IFL-technische Mitteilung Nr. 13/2017

Renault Master – Türrahmen/B.-Säule rechts

Modell: Master III (Ph.1)

Grafik Audatex

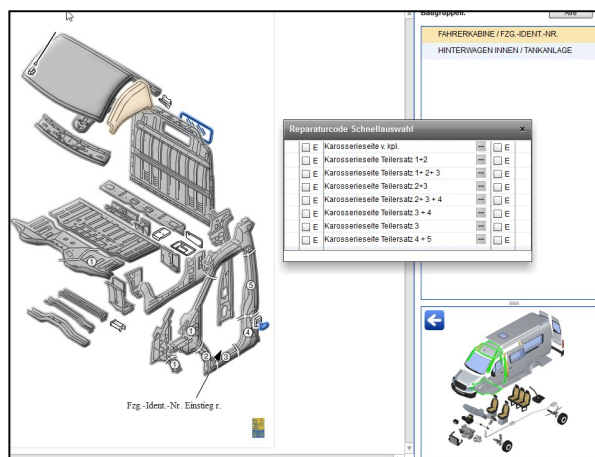
Zum oben genannten Fahrzeugmodell hat die IFL von Renault folgende Information erhalten:
Für den Renault Master III (Ph.1) wurde der Türrahmen der rechten Seite mit der Teilenummer: 80 1C 039 45 R modifiziert. Dieses Teil wird nur noch mit einer Öffnung für eine Tankklappe geliefert. Dieser nur für „Sonderfälle“ (Rechtslenker, Gasantrieb etc.) benötigte Ausschnitt muss entsprechend verschlossen werden.

Hierzu sind laut Renault folgende Teile mitzubestellen:

Teilenummer	Bezeichnung
76 8j 682 93 R	Tankklappe
76 5M 639 24 R	Einsatz
77 03 008 155	Schraube
77 03 044 165	Mutter
